MEMORIA JUSTIFICATIVA

CORRECCIONES RESPECTO A LOS TERRENOS QUE LA EMPRESA SALYT TIENE JUNTO AL PARQUE NORTE (AMBITO DEL SUNC-R-R.6 "SALYT") EN LA DOCUMENTACIÓN REDACTADA DE OFICIO FECHADA «JUNIO/2010» DE LA «REVISIÓN-ADAPTACIÓN DEL PGOU DE MÁLAGA» PARA SU INCORPORACIÓN AL DOCUMENTO DE REVISION DEL PGOU QUE SE APRUEBE NUEVAMENTE DE FORMA PROVISIONAL.

Memoria de corrección puntual del documento junio-2010

SUNC-R-R.6 "Salyt"

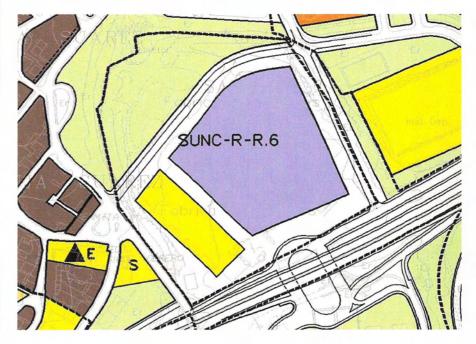
En las fichas de planeamiento de desarrollo en suelo urbano no consolidado se elimina la ficha correspondiente al ámbito del SUNC-R-R.6 "Salyt":

P.1.2

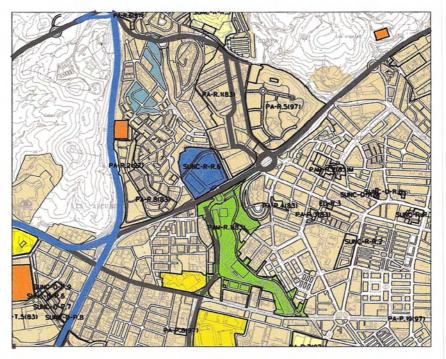
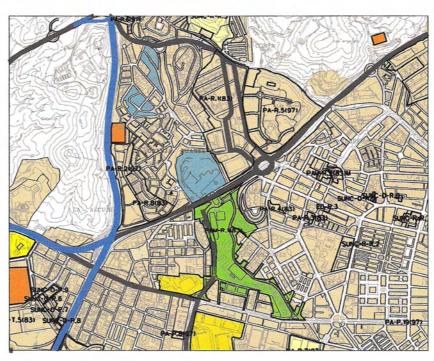
Dado que el acuerdo anteriormente trascrito determina el mantenimiento de las condiciones urbanísticas del PGOU de 1997, se corrigen los siguientes planos del nuevo PGOU, en el ambito espacial de referencia:

CORRECCIÓN DE ERROR EN LA DOCUMENTCIÓN DEL PGOU QUE SE SOMETE A NUEVA APROBACIÓN EN LOS TERRENOS DE SALYT

ноја N°: P.1.3.0

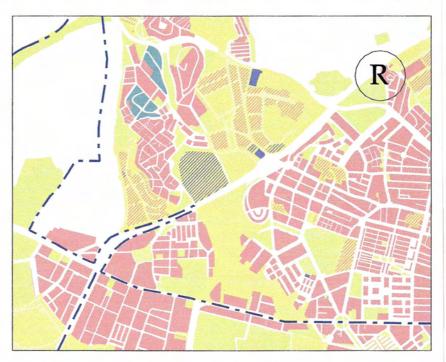
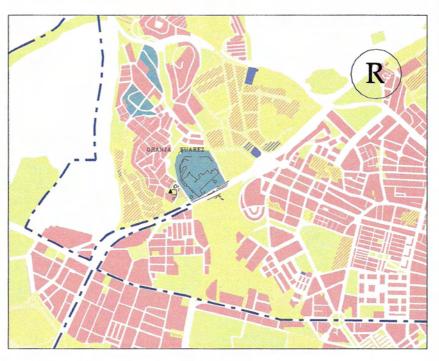
CORRECCIÓN DE ERROR EN LA DOCUMENTCIÓN DEL PGOU QUE SE SOMETE A NUEVA APROBACIÓN EN LOS TERRENOS DE SALYT

ноја N°: P.1.3.1

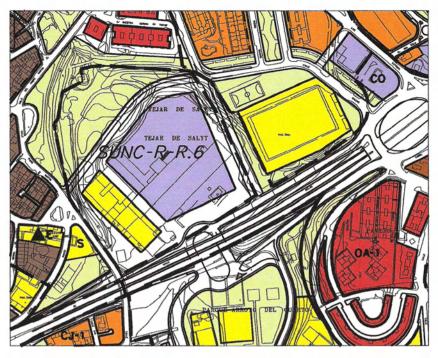
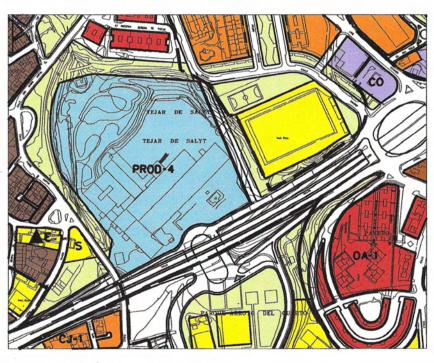
CORRECCIÓN DE ERROR EN LA DOCUMENTCIÓN DEL PGOU QUE SE SOMETE A NUEVA APROBACIÓN EN LOS TERRENOS DE SALYT

ноја N°: P.2.1

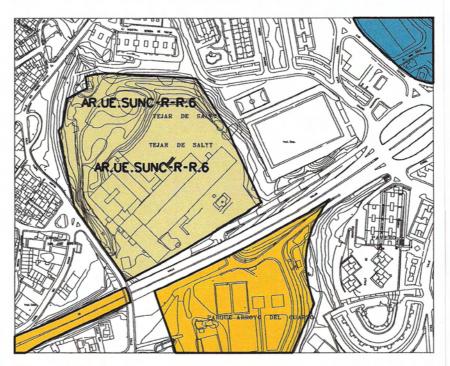
CORRECCIÓN DE ERROR EN LA DOCUMENTCIÓN DEL PGOU QUE SE SOMETE A NUEVA APROBACIÓN EN LOS TERRENOS DE SALYT

ноја N° : P.2.3

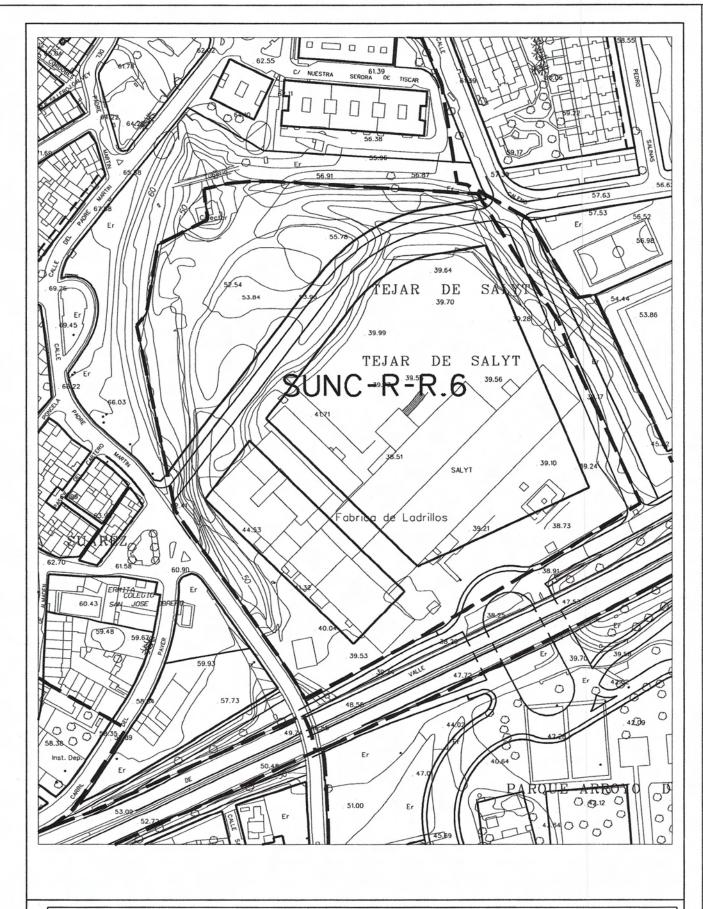
CORRECCIÓN DE ERROR EN LA DOCUMENTCIÓN DEL PGOU QUE SE SOMETE A NUEVA APROBACIÓN EN LOS TERRENOS DE SALYT

ноја N°: P.2.9

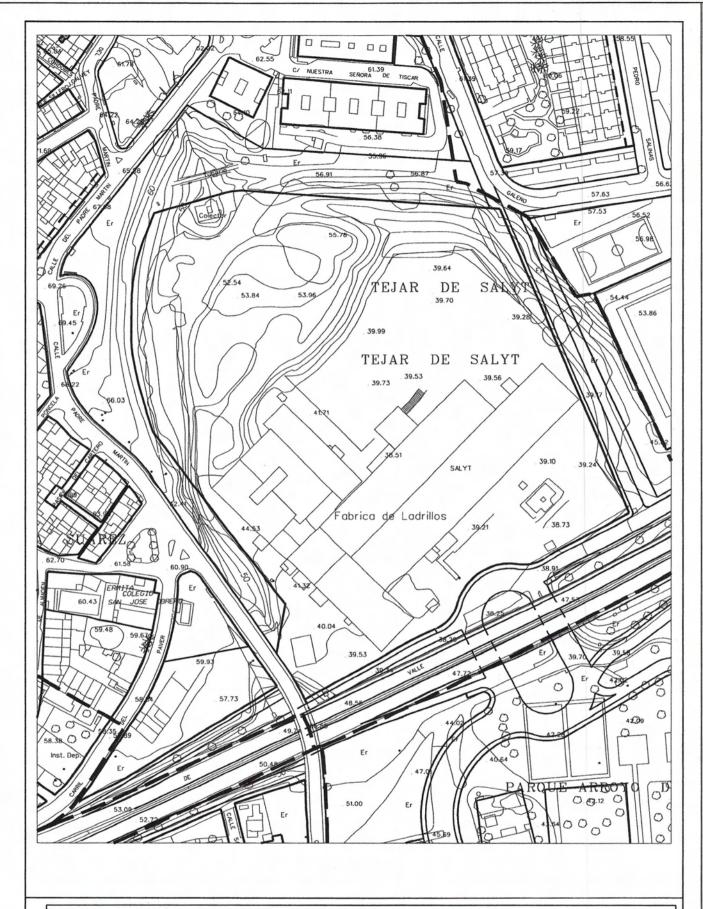
CORRECCIÓN DE ERROR EN LA DOCUMENTCIÓN DEL PGOU QUE SE SOMETE A NUEVA APROBACIÓN EN LOS TERRENOS DE SALYT
